DODATEK Č. 1 KE SMLouvĚ O DÍLO č. Sml 0093/2022

RESTAURÁTORSKÝ ZÁMĚR A CENOVÁ NABÍDKA PLÁNOVANÝCH INJEKTÁŽÍ

Návrh řešení vápenných injektáží na klášterním mostě Milevsko

Složení vápenných injektáží

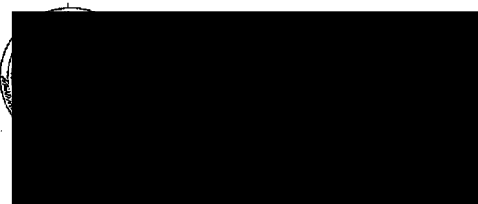
Na mnoha místech dochází k vyluhování pojiva ze zdící malty. Při větším úhrnu dešťových srážek prochází voda přímo přes most, důvodem jsou zejména ucpané a zaplněné odvodňovací kanálky.

Po vyčištění těchto kanálků by se situace měla zlepšit, avšak místa kudy voda protékala zůstanou i nadále otevřená a rozvolněná.

Cílem vápenných injektáží je vyplnit právě tyto dutá a otevřená místa. Jejich lokalizace bude upřesněná v průběhu prací. Tyto injektáže nemají vliv na statiku stavby, nijak původní hmotu neohrožují, právě naopak, dojde k jejímu zajištění. Nedochází ani ke změně vzhledu památky.

Předem vytipovaná místa budou případně dle potřeby navrtána, vyčištěna pomocí vzduchu. Do takových otvorů budou aplikovány silikonové hadičky, ty budou přitmeleny vápennou maltou a okolní omítky mohou být dle potřeby doplněny, tak aby injektáž nevytékal a dostala se pod tlakem co nehlouběji. Jak se postupně budou dutá místa plnit, budou se jednotlivé hadičky zacpávat pomocí vatových tampónů.

Vápenná moučka, křemenná moučka, křemenný písek, hydraulické vápno Ötrebein nh15, hašené vápno, plastifikátor Mischol (Remmers).

Složení vápenných injektáží

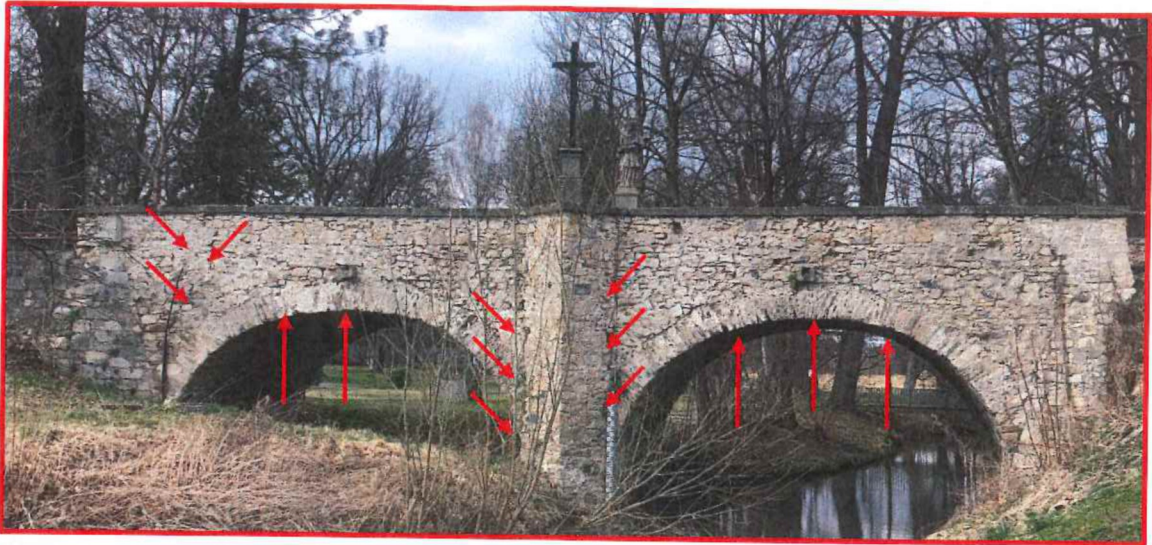
Na mnoha místech dochází k vyluhování pojiva ze zdící malty. Při větším úhrnu dešťových srážek prochází voda přímo přes most, důvodem jsou zejména ucpané a zaplněné odvodňovací kanálky.

Po vyčištění těchto kanálků by se situace měla zlepšit, avšak místa kudy voda protékala zůstanou i nadále otevřená a rozvolněná.

Cílem vápenných injektáží je vyplnit právě tyto dutá a otevřená místa. Jejich lokalizace bude upřesněna v průběhu prací. Tyto injektáže nemají vliv na statiku stavby, nijak původní hmotu neohrožují, právě naopak, dojde k jejímu zajištění. Nedochází ani ke změně vzhledu památky.

Předem vytípaná místa budou případně dle potřeby navrtána, vyčištěna pomocí vzduchu. Do takových otvorů budou aplikovány silikonové hadičky, ty budou přitmeleny vápennou maltou a okolní omítky mohou být dle potřeby doplněny, tak aby injektáž nevytékala a dostala se pod tlakem co nehlouběji. Jak se postupně budou dutá místa plnit, budou se jednotlivé hadičky zacpávat pomocí vatových tampónů.

Vápenná moučka, křemenná moučka, křemenný písek, hydraulické vápno Ötrebein nh15, hašené vápno, plastifikátor Mischol (Remmers).
